Vaše značka / ze dne: / 06.12.2023
Naše značka: 0241000001853

Územní nebo stavební řízení– bez záměru napojení na vodohospodářské sítě

Název stavby: Přeložka komunikace II/611 Nehvizdy

Stavebník: Městys Nehvizdy, Pražská 255, 250 81 Nehvizdy

Příloha: Mapa_O241000001853.pdf
Ověřená situace_O241000001853.pdf

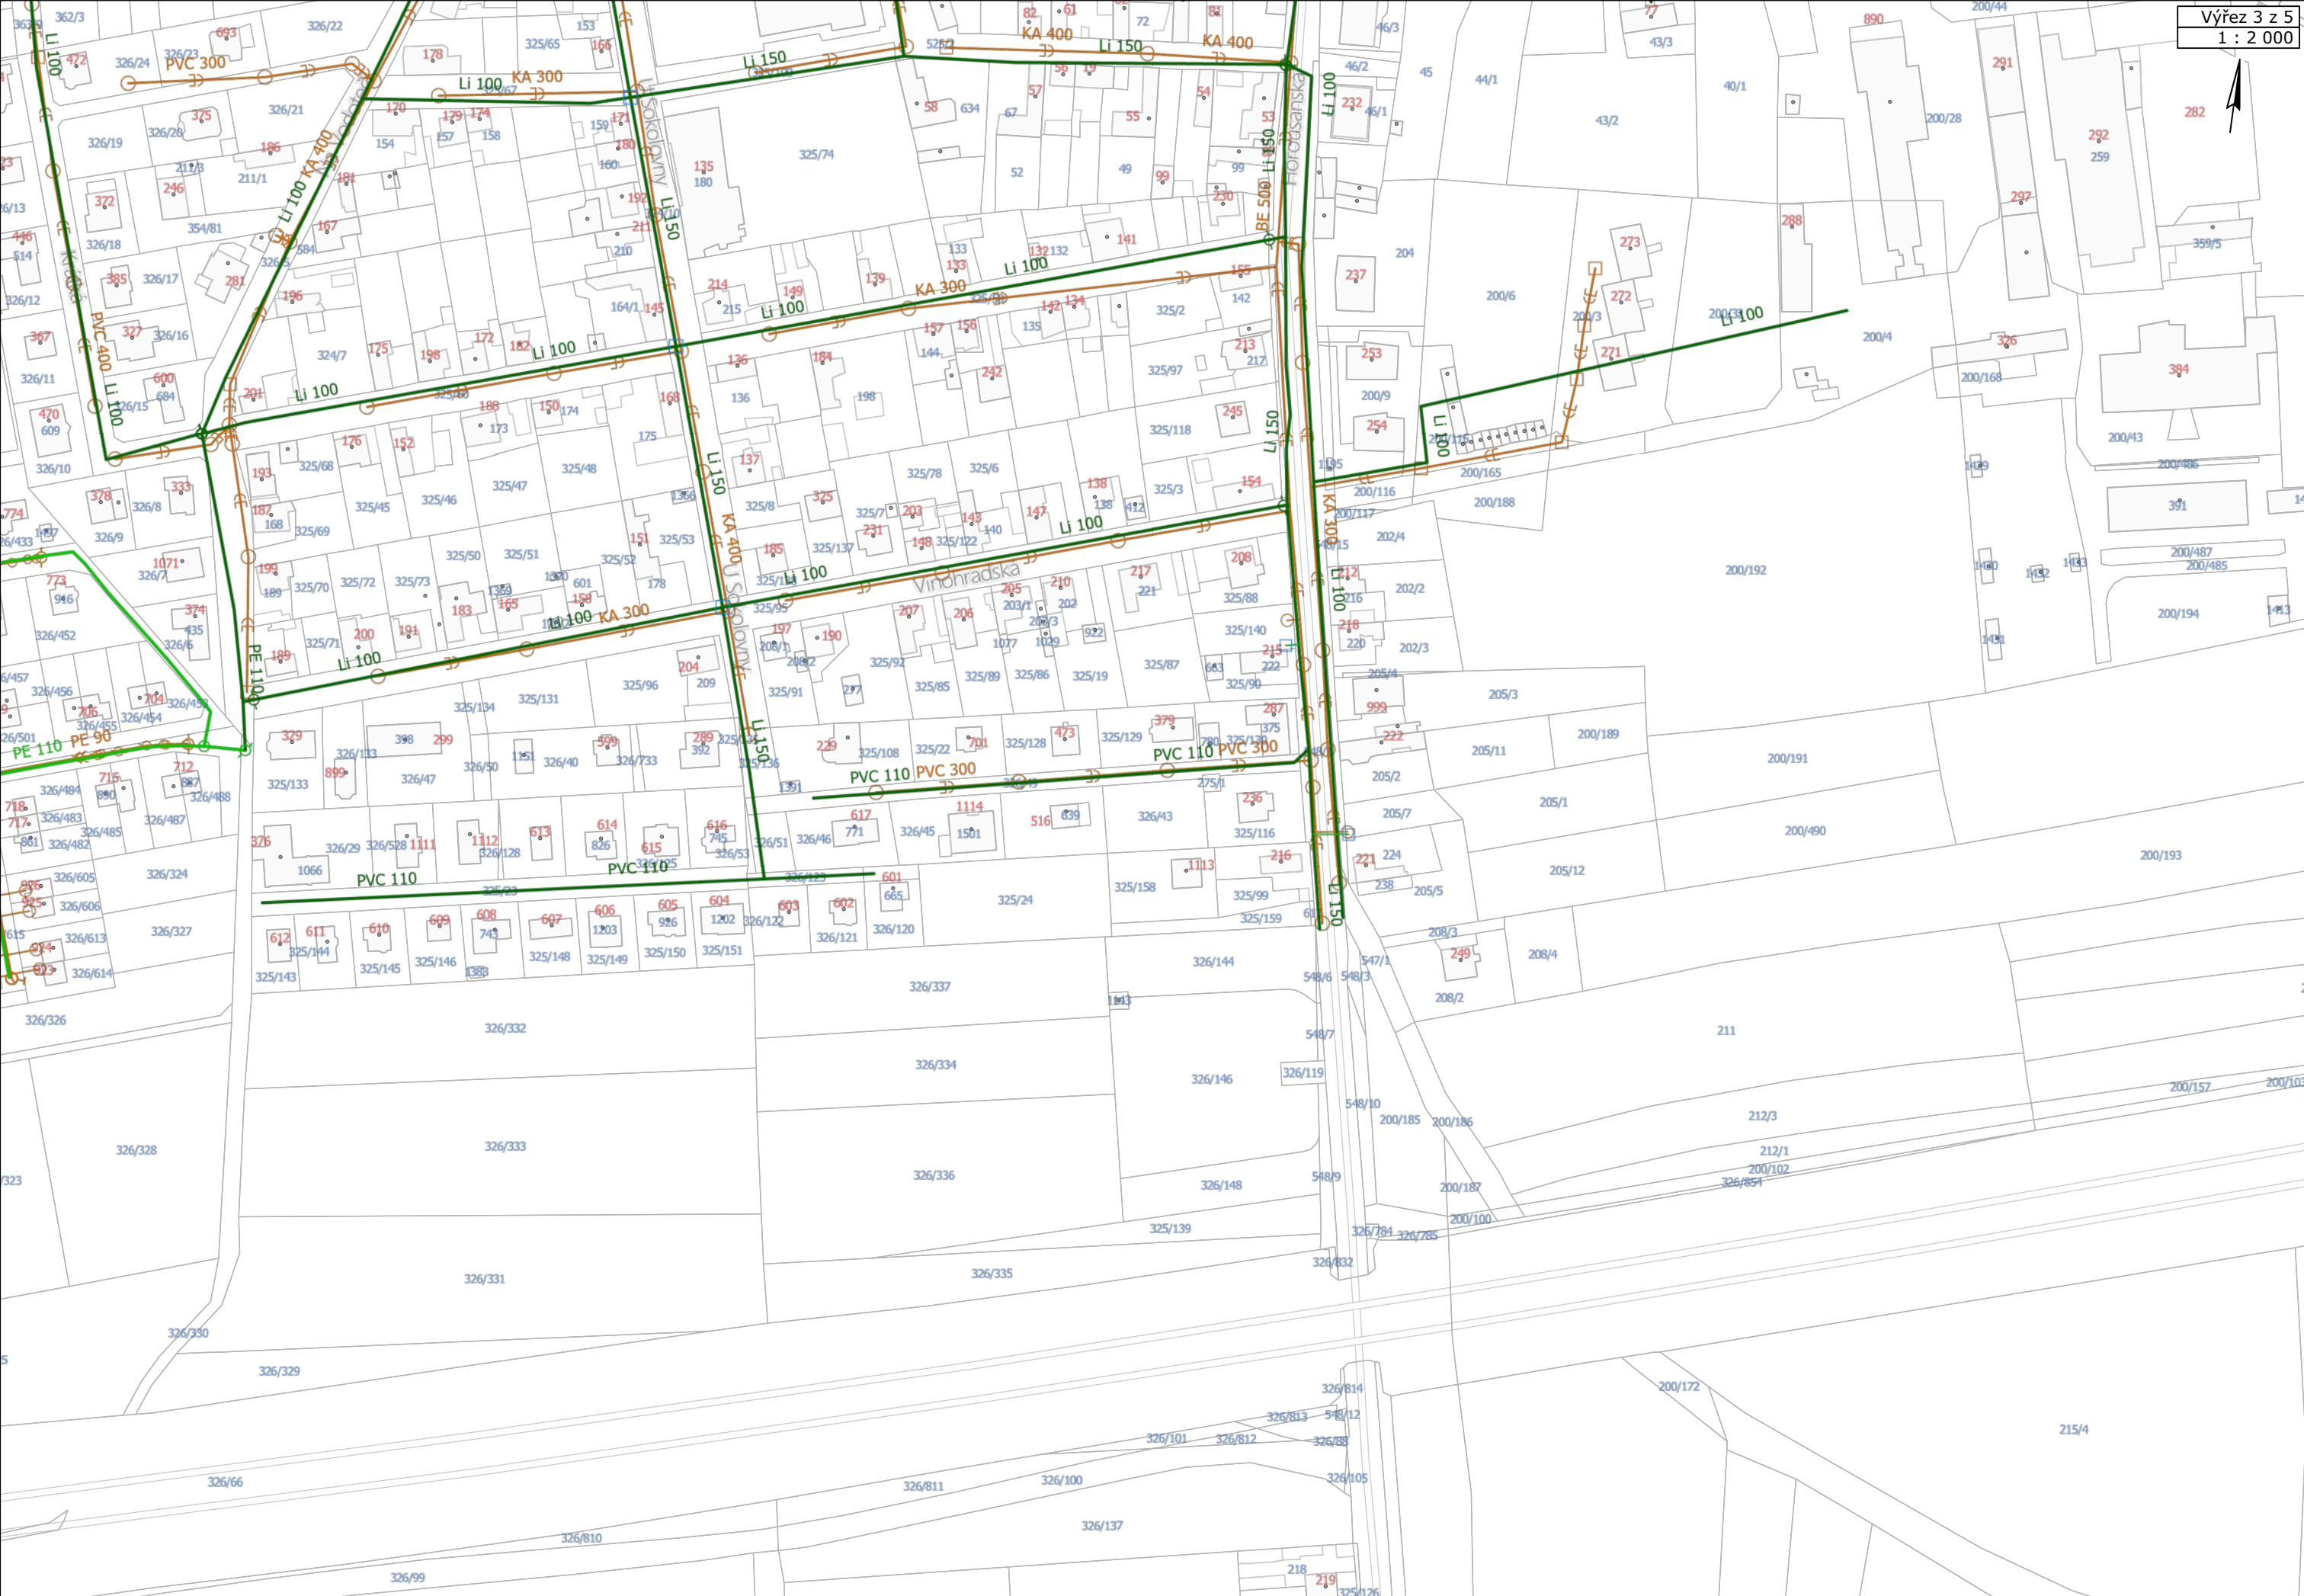
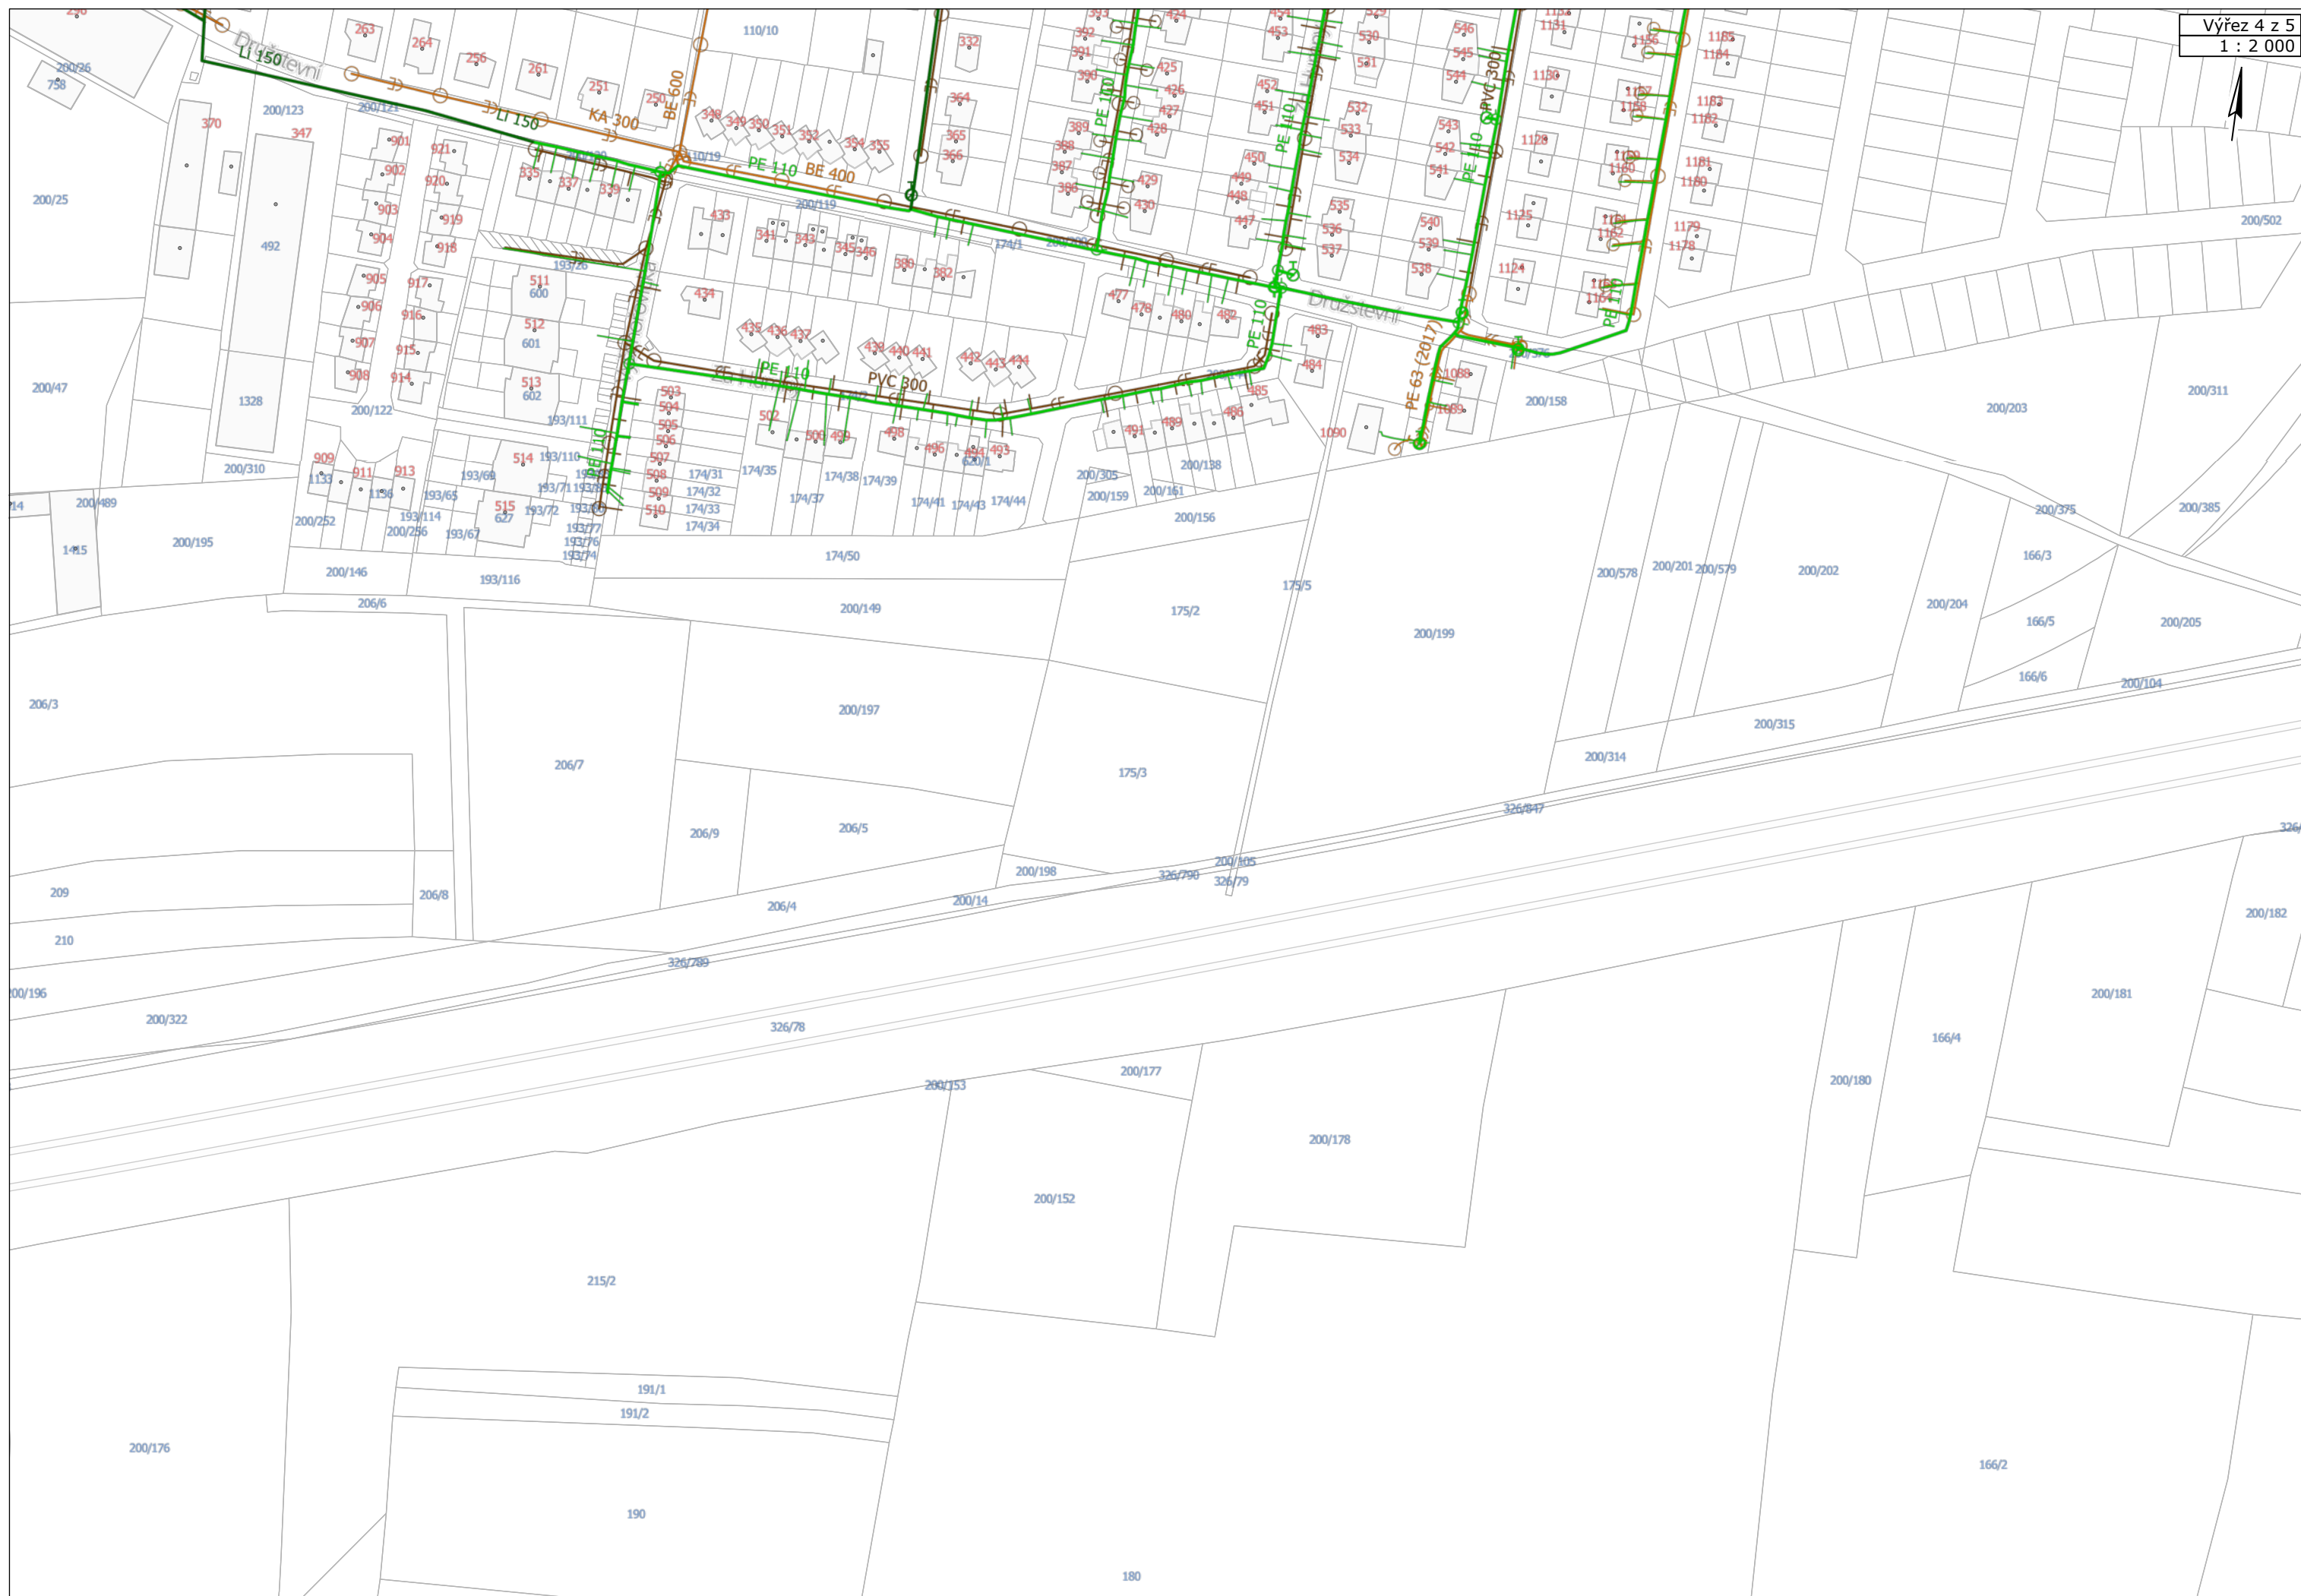
Sdělujeme, že v zájmovém území plánované stavby provozuje naše společnost vodohospodářská zařízení pro veřejnou potřebu. V příloze zasíláme situaci v tištěné podobě. V situaci nemusí být zakresleny všechny vodovodní a kanalizační přípojky, jejich polohu si můžete ověřit dotazem u jejich vlastníků.

Dle §23 zákona č.274/2001Sb. se jedná o umístění stavby v ochranném pásmu vodovodních řadů a kanalizačních stok. Požadujeme splnění následujících podmínek:

1. Před prováděním prací v ochranném pásmu je nutné vytýčení vodovodních řadů a kanalizačních stok v místech možných střetů včetně přípojek. V případě pochybností nebo prostorové nouze bude uložení ověřeno kopanou sondou.

2. Stavebník je povinen písemně oznámit termín zahájení a ukončení prací naší společnosti.
3. Při výstavbě budou povrchové prvky vodohospodářských sítí umístěny do nivelety nové zpevněné plochy. Pokud dojde k výrazné změně stávajícího krytí, bude nutné toto předem projednat a odsouhlasit se zástupci naší společnosti.

4. Technická přejímka funkčnosti povrchových prvků vodohospodářských sítí bude provedena před položením poslední vrstvy komunikace. Technickou přejímku povrchových prvků vodohospodářských sítí provede proti objednavce provozní středisko. Předání všech povrchových prvků vodohospodářských sítí v plně funkčním stavu bude na místě písemně potvrzeno zástupcem naší společnosti. Toto potvrzení bude doloženo ke kolaudaci.

5. Dešťové vody nutno likvidovat jiným způsobem než odváděním do kanalizace v našem provozování.
6. Dodržet min. vzdálenost 1,0 m od vodovodu a 1,5 m od kanalizace v souběhu s ostatními IS.

7. Vzdálenosti menší než výše uvedené jsou možné pouze v krátkých úsecích zvlášť odůvodněných nevyhnutelně těsných souběhů. V těchto místech požadujeme dodržet minimální odstup 0,6 m od líce potrubí a řešit zvýšenou ochranu navrženého vedení uložením do chráničky. V místech křížení lze připustit min. vzdálenost dle ČSN 73 6005.

8. V ochranném pásmu neumísťovat stavby, konstrukce nebo jiná podobná zařízení, které trvale omezují přístup k vodohospodářským zařízením nebo které by mohly ohrozit jejich technický stav nebo plynulé provozování.

9. Zabránit poškození našich zařízení.
10. Při odkrytí zařízení vodovodu nebo kanalizace v naší správě požadujeme přizvat zástupce naší společnosti před záhozem a zakrytím.

11. Při provádění zásypu je nutno dodržet původní uložení a ochranu našich potrubí (obsyp pískem, betonové bloky, signální kabel apod.).
12. Případná bezvýkopová technologie bude navržena dle požadavků vydaných provozním pracovníkem VaK Beroun po vytýčení vodohospodářských sítí.

Souhlasíme se stavbou Přeložka komunikace II/611 Nehvizdy při dodržení našich podmínek.
